DODATEK Č. 5 KE SMLOUVĚ O DÍLO

„Revitalizace areálu sv. Bartoloměje v Kolíně“

Popis, specifikaci a zdůvodnění změn včetně navýšení a snížení ceny obsahují změnové listy č. 28 – 33 (HA), změnový list č. 3 (NA) a změnové listy č. 10 – 11 (PA):

POSTUP VÝMĚNY POZEDNICE

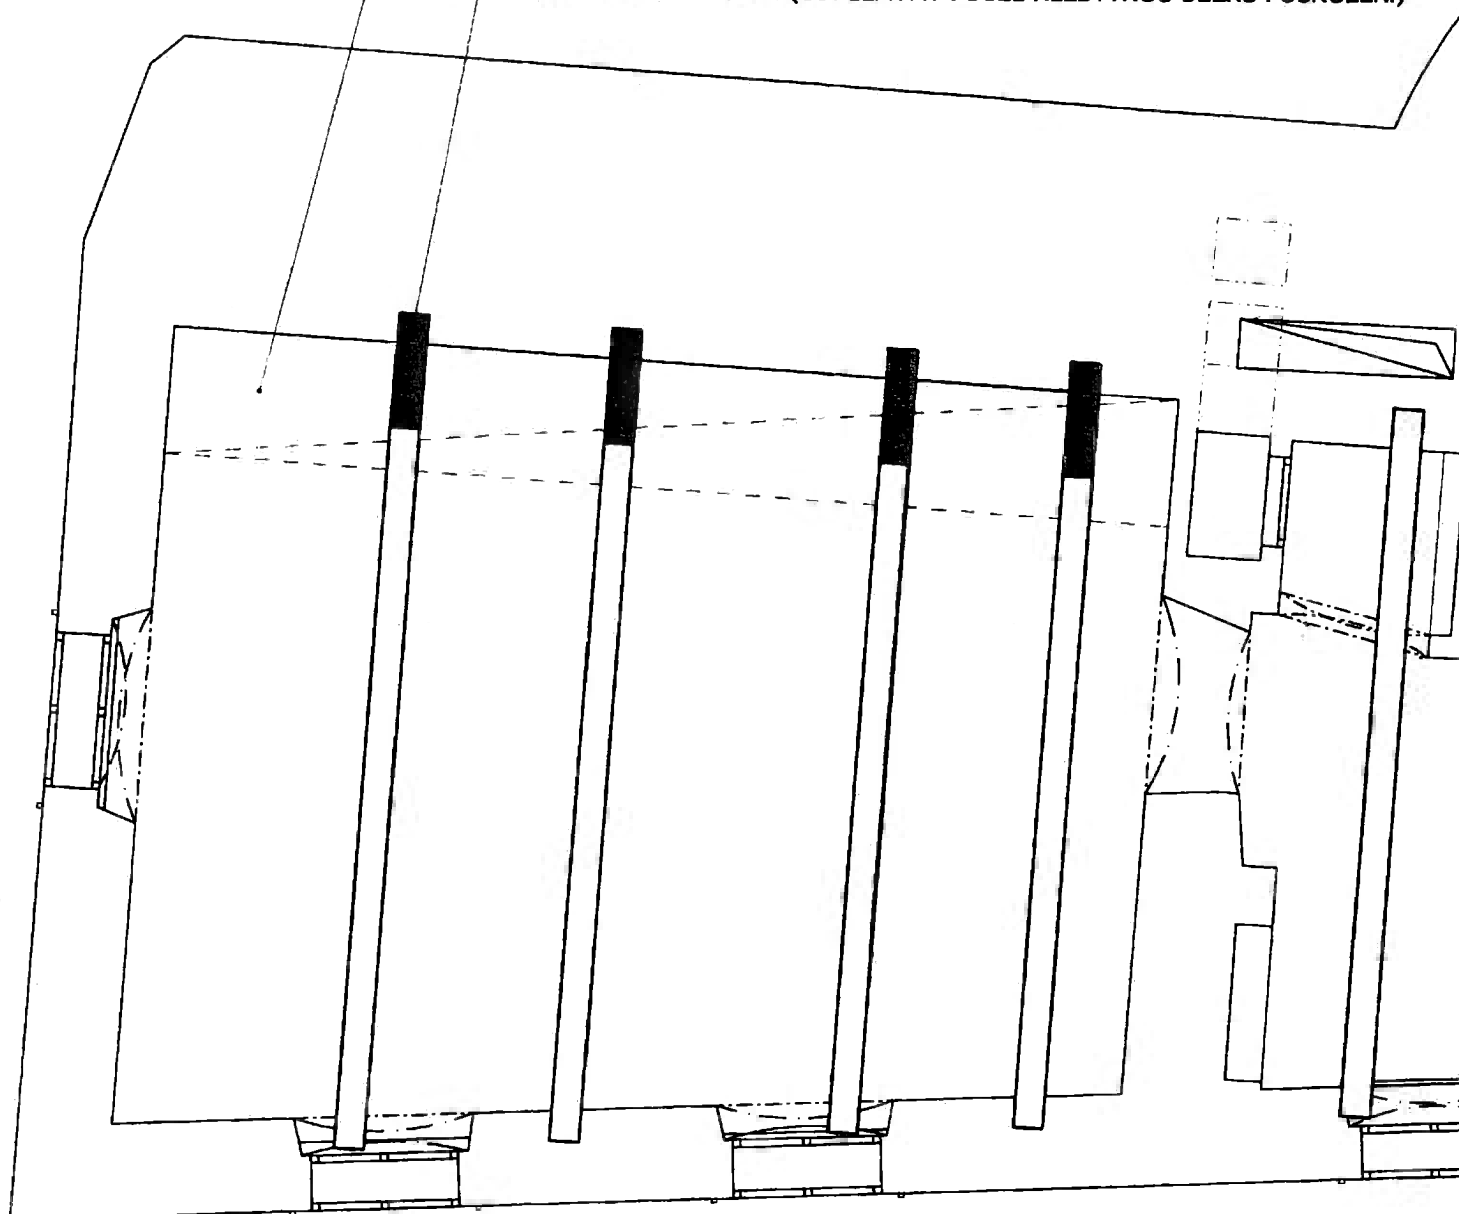
Práce budou probíhat postupně po třech etapách – část nalevo od vstupu (nad místností 208), střední část s baštou a pravá část (nad místností 204). Postup bude následující:

1. Bude sejmuta krytina a laťování z části krovu nad místností 208 až k úžlabí u půlkruhové bašty.
2. V této části budou demontovány krokve a odstraněna pozednice. Dle potřeby bude krovová stolice provizorně zajištěna. Poškozené konce vazných trámů budou protézovány (možno s použitím svorníků)
3. Na očištěnou korunu zdiva bude provedena podezdívka nové pozednice do původní úrovně z druhotně použitých cihel v šíři 300 mm.
4. Na podezdívku bude osazena nová pozednice a přikotvena pásovinou do stropních trámů – viz výkresová dokumentace
5. Konce vazných trámů budou tesařským způsobem spojeny s pozednicí a vyklínovány na novou podezdívku.
6. Znovu osazeny krokve (pokud bude některá poškozena, bude provedena výměna celého prvku). Na latě bude položena krytina.

OPATRNĚ DEMONTOVAT PRKENNÉ PODBITÍ V NEZBYTNÉM ROZSAHU, PO PROTÉZOVÁNÍ VRÁTIT ZPĚT

PROTÉZOVANÁ ZHLAVÍ (ODŘEZÁVAT POUZE NEZBYTNOU DĚLKU POŠKOZENÍ)

POZNÁMKA: veškeré dřevo v místě spojů bude ošetřeno likvidačním prostředkem proti houbě a hmyzu v bezbarvém provedení)

D 01- vstupní dveře na půdu.

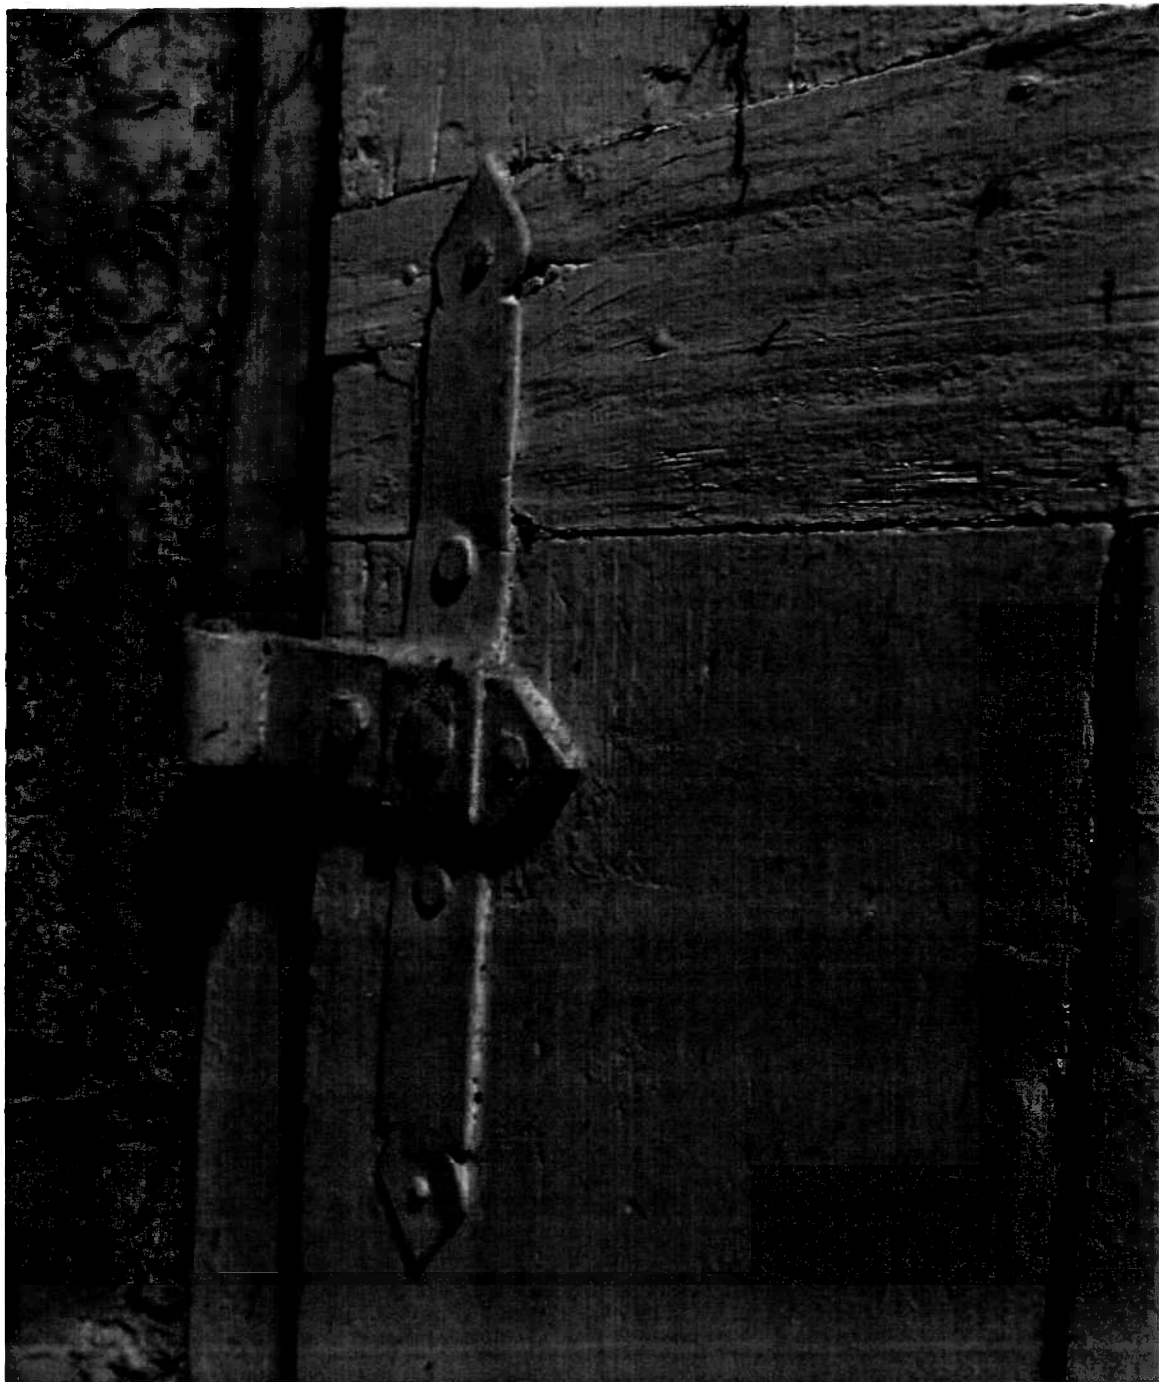
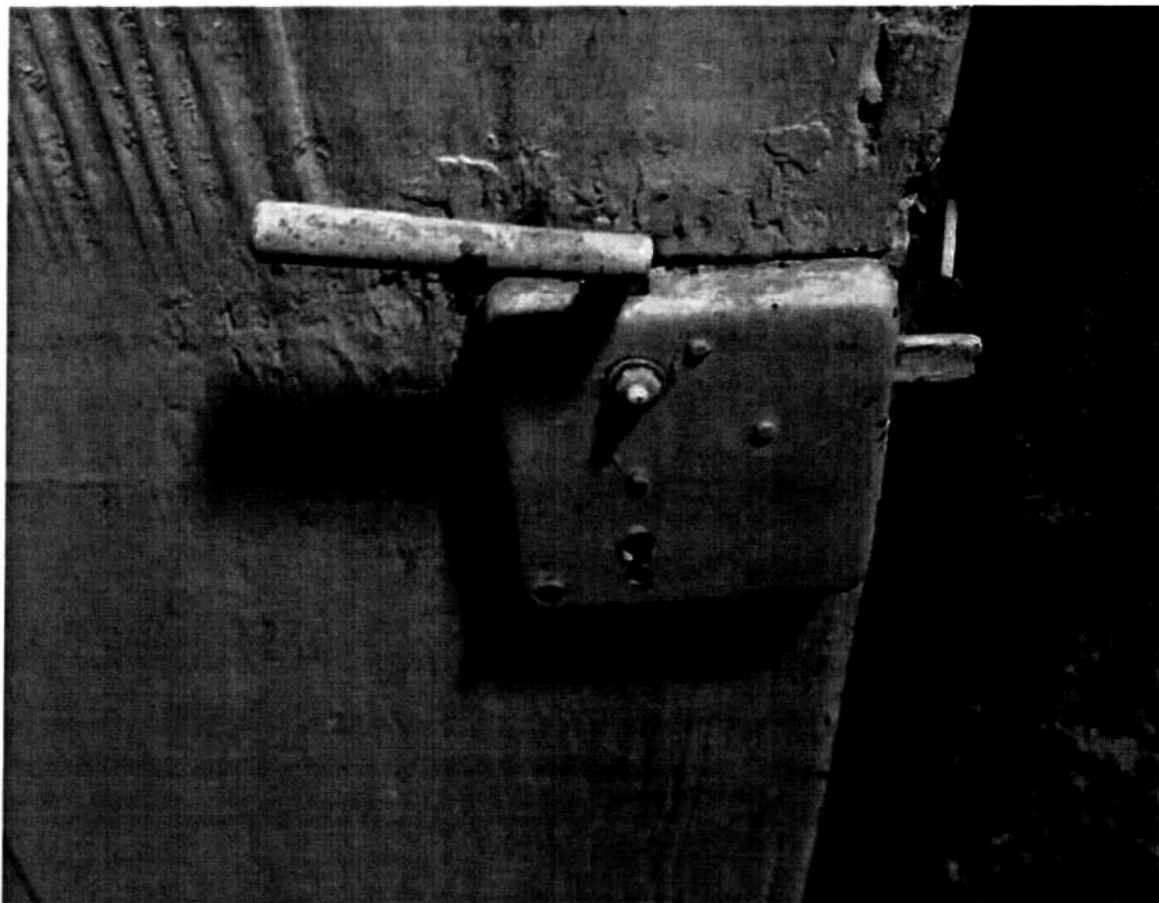
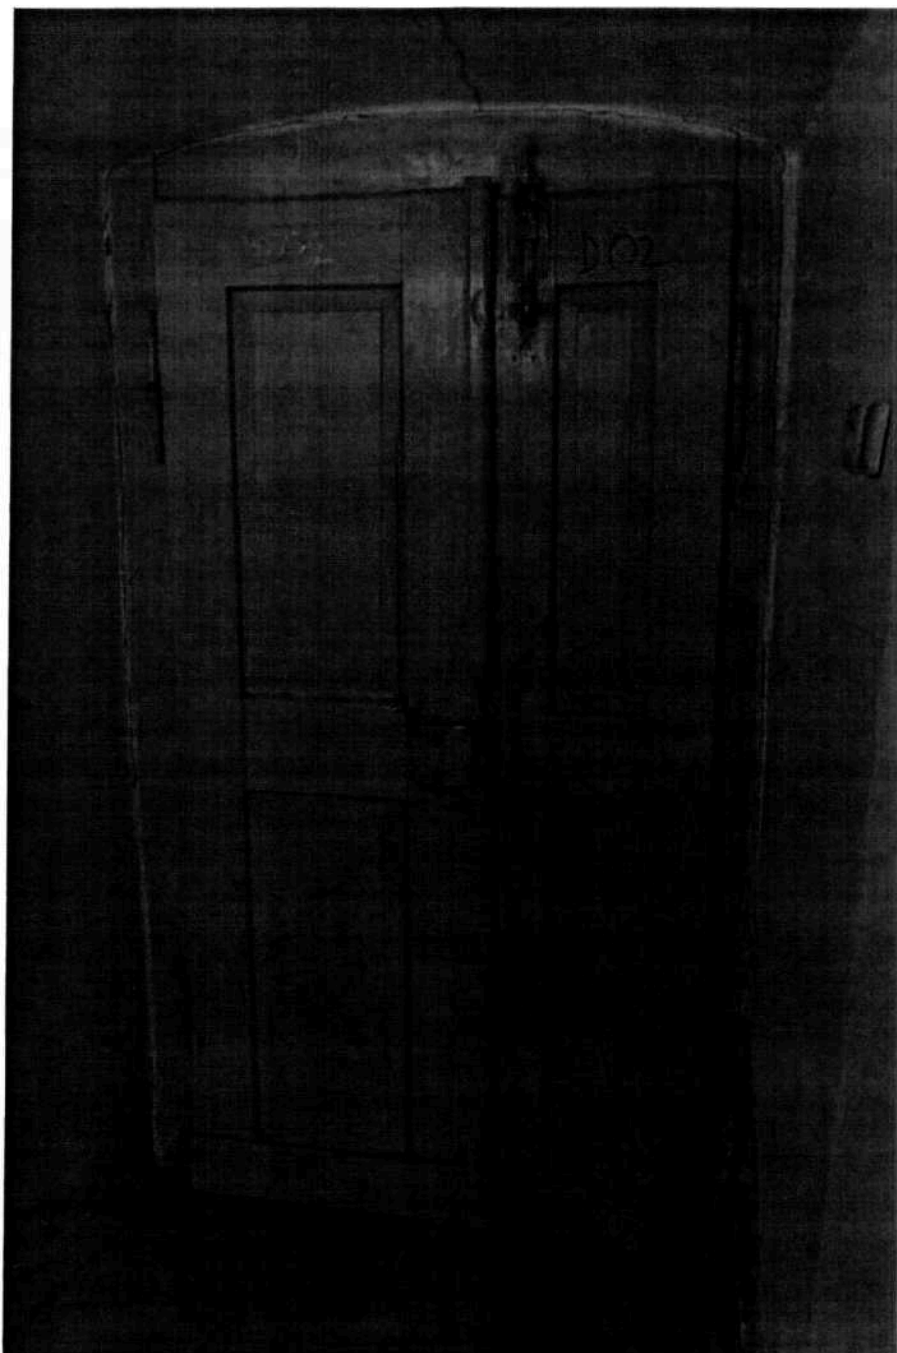
Původně svlakové hladké dveře zhotovené ze spárovky na sraz, později doplněné aplikovaným rámem s vodorovným vlysem v polovině dveří, (pravděpodobně v první čtvrtině 20. st. Jednoduchá obložková zárubeň bez profilací.

Klížená spárovka dvevního křídla je popraskaná. Praskliny jsou druhotně zalištovány.

Demontáž dvevního křídla, odvoz do atelieru, demontáž kování, odstranění povrchových úprav ze zárubně a dvevního křídla, celkové očištění a vybroušení.

Truhlářská oprava zárubně a křídla, vyšpánování prasklin v rubové straně, ochrana

proti dřevokazům, 2x základní a 2x vrchní nátěr dle schváleného vzoru (dle průzkumu je na lící straně dveří nejstarší povrchovou úpravou šedý krycí nátěr). Oprava zámku, doplnění klíče, oprava závěsů závěsů, povrchová úprava v barvě dveří. Závěrečné montáže.

D 02- dvoukřídle dveře.

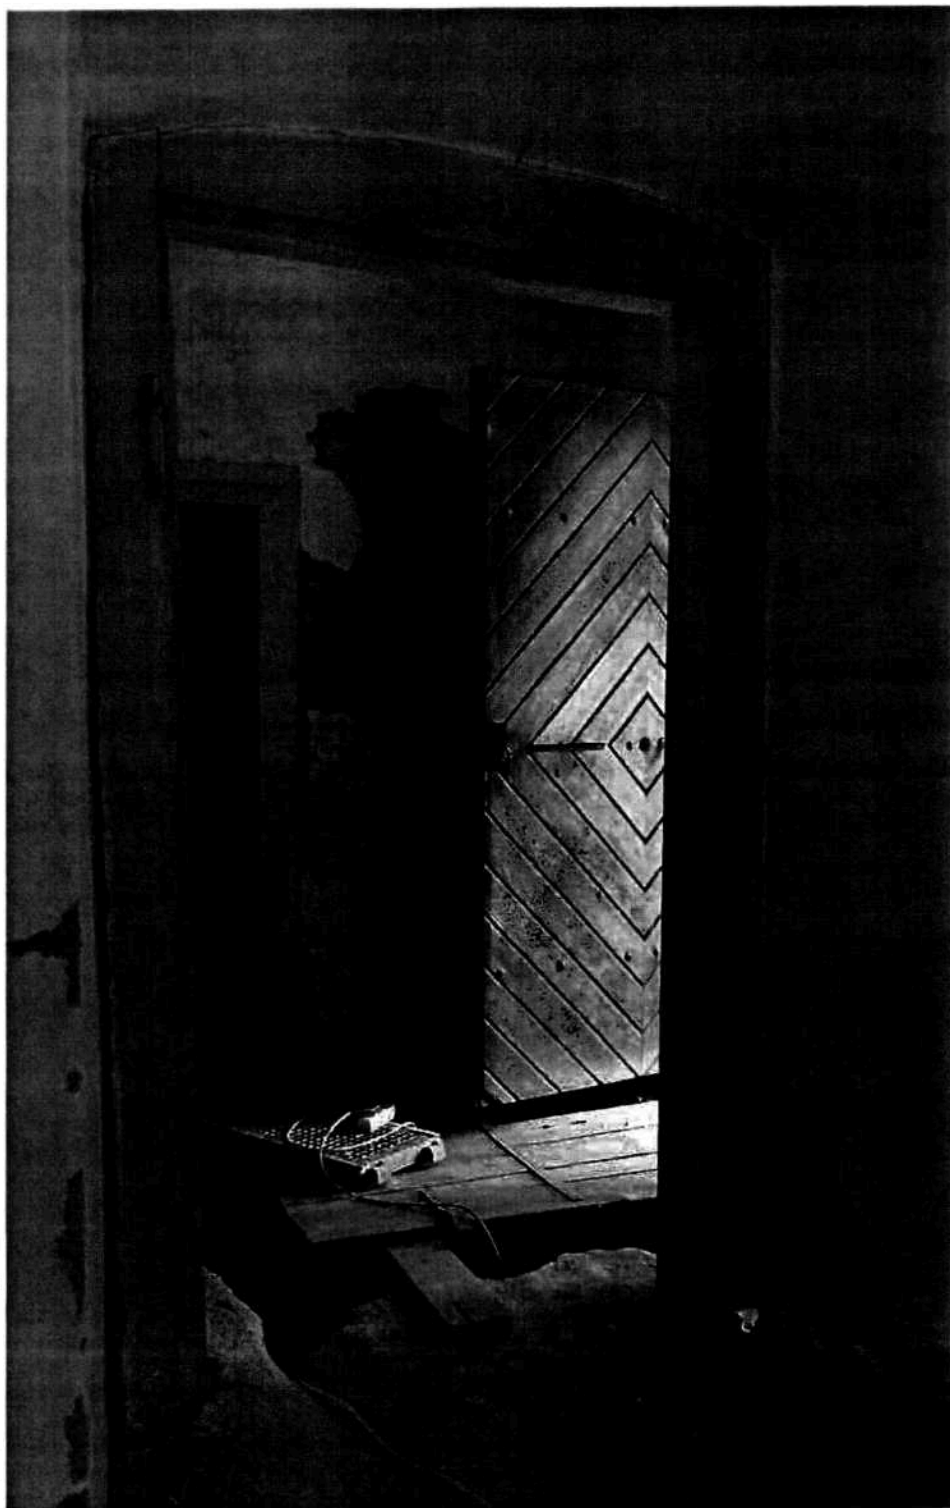
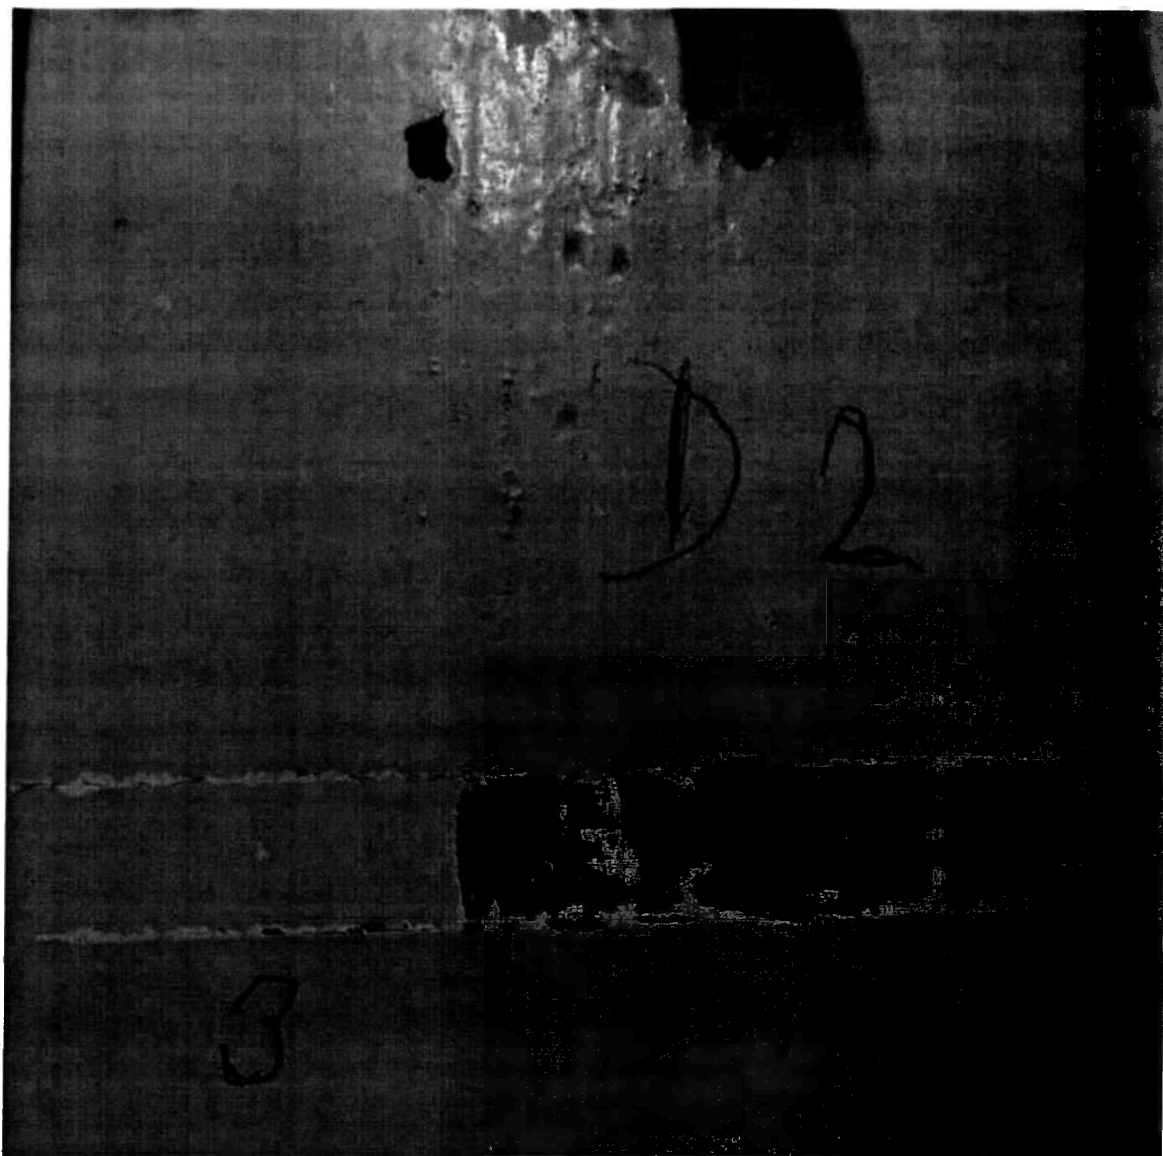
Dveře jsou podříznuté přibližně o 12 cm, takže spodní vlys je nefunkční a byl druhotně posílen prkénkem přibitým na povrch výplně a vlysu.

Výplně dveří vystupují z drážek rámu, profilace jsou vylomené, výplně puklé.

Tesařská zárubeň je spolu s obložkou poškozená vlhkostí, je degradována přibližně do 70 cm od podlahy. Podprahová spojka zcela chybí.

Na dveřním křídle byly pod nátěry v lomené bílé nalezeny hnědé krycí nátěry. Na zárubni se tato hnědá vrstva neobjevuje. Pod lomenými bílými nátěry je šedá.

Demontáž dveřního křídla, vybourání zárubně, odvoz do atelieru, demontáž kování, odstranění povrchových úprav ze zárubně a dveřního křídla, demontáž obložky, odříznutí cca 70 cm svislých stojek tesařské zárubně a nastavení novým masivním dřevem, (jedna stojka bude vyměněná kompletně, zhotovení nové podprahové spojky, výměna 60 procent obložky zárubně, rozebrání konstrukce dveří a výměna spodního vlysu, který bude rozšířen na předpokládanou původní výšku, přesazení spodních závěsů, výměna novodobé klapačky, oprava prasklin ve výplních, celkové očištění a vybroušení. Truhlářská oprava zárubně a křídla, vyšpánování prasklin, ochrana proti dřevokazům, 2x základní a 2x vrchní nátěr dle schváleného vzoru. Oprava zámku, doplnění klíče, oprava závěsů závěsů, povrchová úprava kování v barvě dveří. Závěrečné montáže.
